wir freuen uns, Ihnen die neuesten Produktinformationen von Sunparadise zu übermitteln. Dieses Update umfasst Änderungen in unserem Produktportfolio, Systemverbesserungen als auch Hardware-Optimierungen, die Ihnen mehr Flexibilität bei den Spezifikationen und eine höhere Zuverlässigkeit im Einsatz bieten.

## Drehgelagerte Motorenbefestigung – Neuer Standard

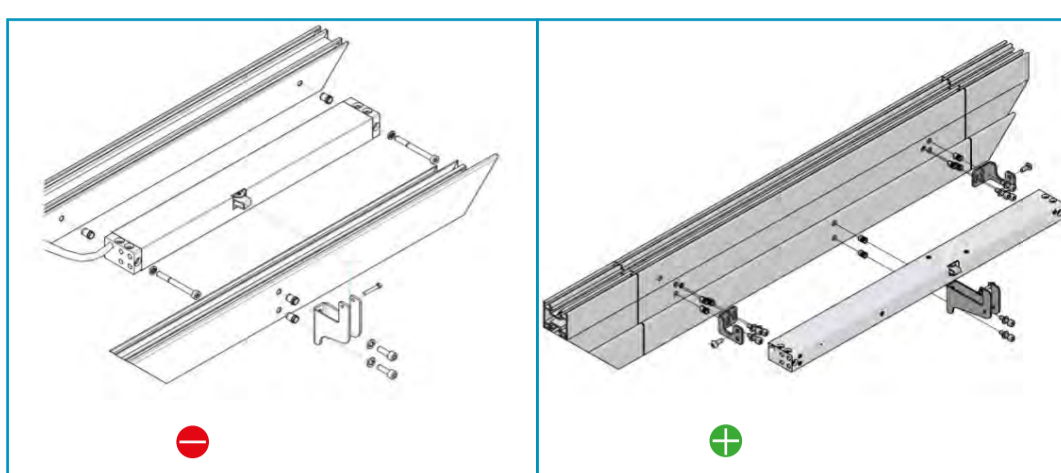
Die bisherige Motorlösung mit fixer Anbindung wurde durch eine drehgelagerte Motorenbefestigung ersetzt.

Der neue 230V-Fensterantrieb ist mit beweglichen Befestigungsöhren ausgestattet, wodurch der Ein- und Ausbau erleichtert wird und Spannungen im Betrieb vermieden werden.

Diese Änderung betrifft die Systeme Fiesta 42 und ST80 und ist ab sofort Standardausführung.

## Abschlussdeckel VG/GSW bündig – Neue Ausführung

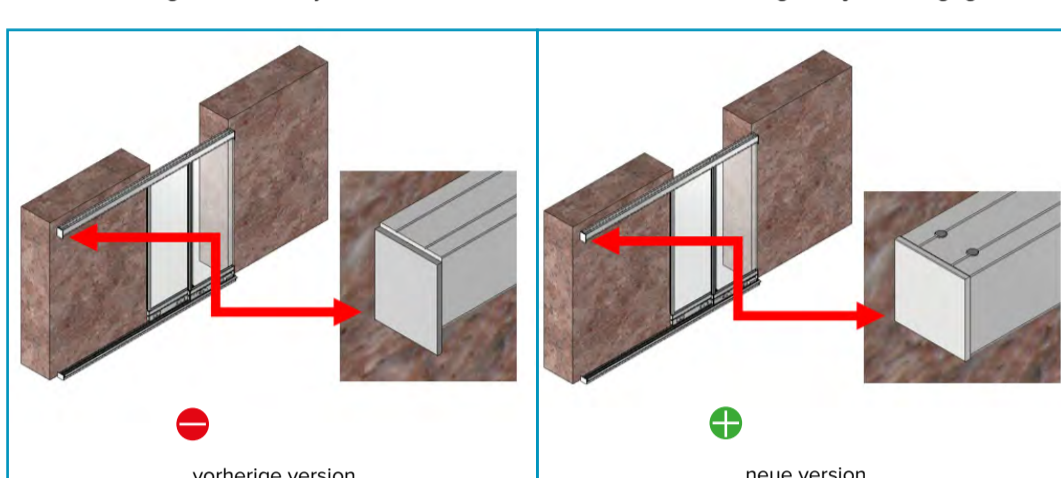
Bei Schienenverlängerungen konnte es bisher zu einem sichtbaren Spalt zwischen Abdeckung und Schiene kommen. Zur Optimierung wurden neue Profile und Zubehörteile eingeführt, die eine bündige Abschlusslösung der Schienenabdeckung ermöglichen.

Diese Änderung betrifft die Systeme VG15 und GSW17 und ist für zukünftige Projekte freigegeben.

## Reduktion der Aufnahme – Neuer Standard 20 mm / 24 mm

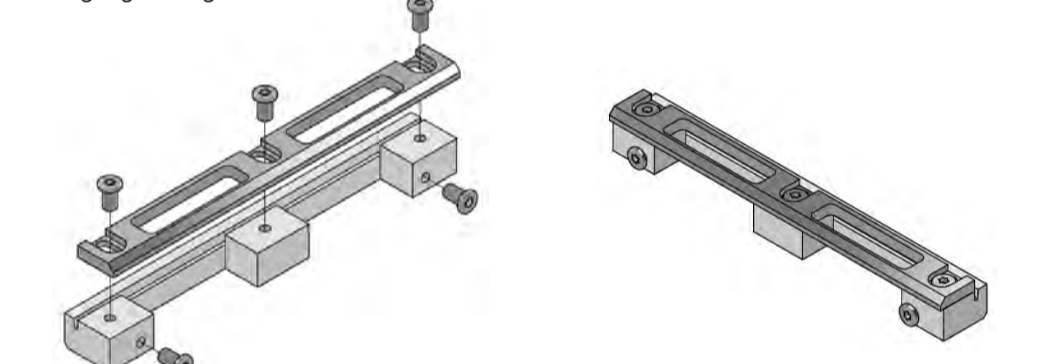
Aufgrund der Vielzahl an bisherigen Glasvarianten wurde das System vereinfacht.

Die Lüftungsprofile sind künftig nur noch in 20 mm und 24 mm Ausführung verfügbar. Die 28 mm Variante entfällt, da diese Glasstärke nicht mehr eingesetzt wird.

Diese Änderung betrifft die Systeme Fiesta 42, Thermo 60 und Ideal 38 und gilt für zukünftige Projekte.

## Bessere Abdichtung und optimierte Mittelstosslösung – TS80

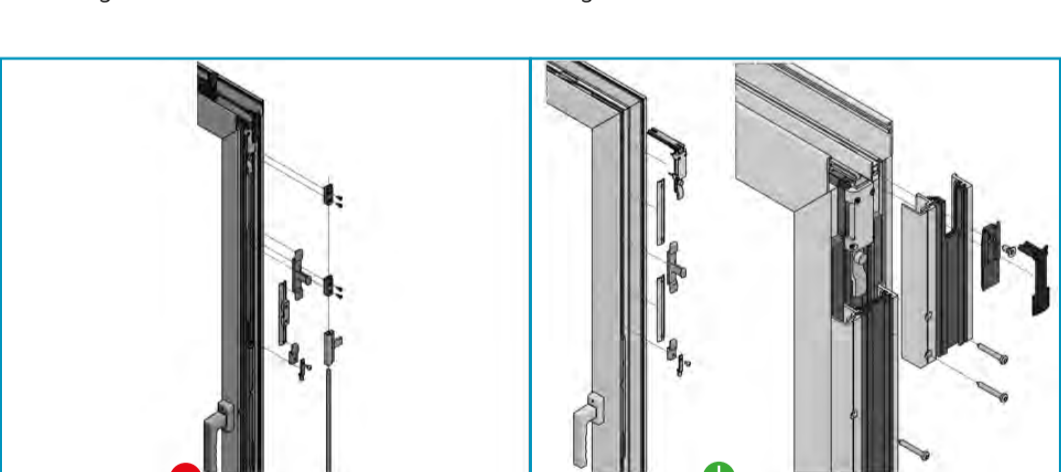
Der Mittelstoss wurde konstruktiv überarbeitet, um eine verbesserte Abdichtung sowie eine optisch sauberere Lösung zu erzielen.

Diese Änderung betrifft ausschliesslich den zweitöffnenden Flügel bei TS80-Anlagen.

Für den Ein- und Ausbau kann bei Bedarf das obere Stück des Stossprofils entnommen werden.

Der Stangenverschluss entfällt in der neuen Ausführung.

## Optimierte Stopper-Ausführung – WD450 LUX

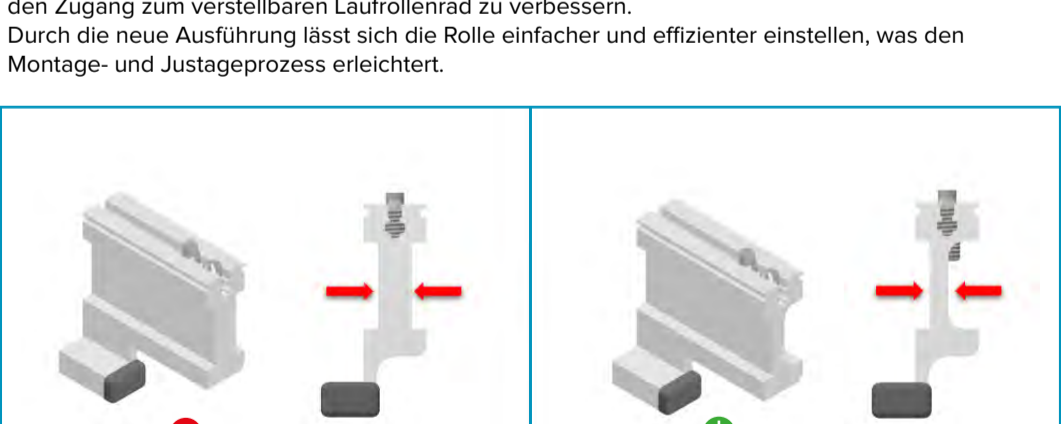
In unserem Balkonverglasungssystem WD450 LUX wurde die Stopper-Konstruktion überarbeitet, um den Zugang zum verstellbaren Laufrollenrad zu verbessern.

Durch die neue Ausführung lässt sich die Rolle einfacher und effizienter einstellen, was den Montage- und Justageprozess erleichtert.

## Zusätzliches Verglasungsprofil 19–24 mm – WD100

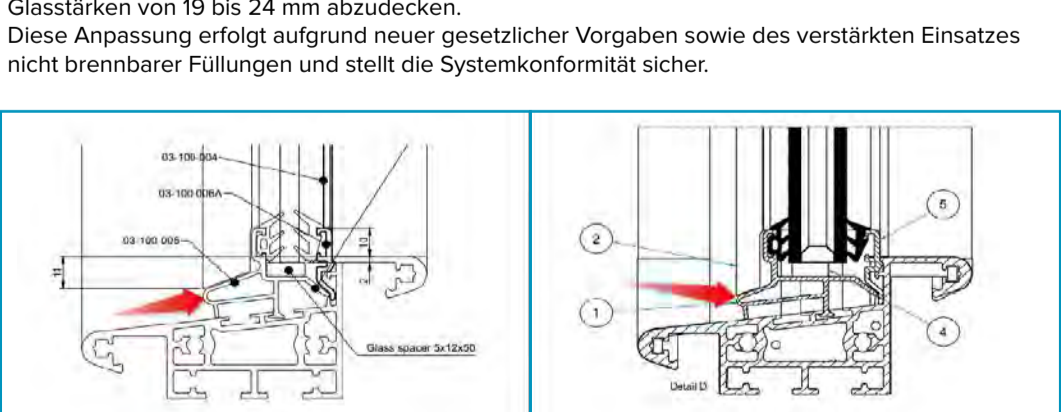
Für unser Glasbalkonsystem WD100 wurde ein zusätzliches Verglasungsprofil eingeführt, um Glasstärken von 19 bis 24 mm abzudecken.

Diese Anpassung erfolgt aufgrund neuer gesetzlicher Vorgaben sowie des verstärkten Einsatzes nicht brennbarer Füllungen und stellt die Systemkonformität sicher.
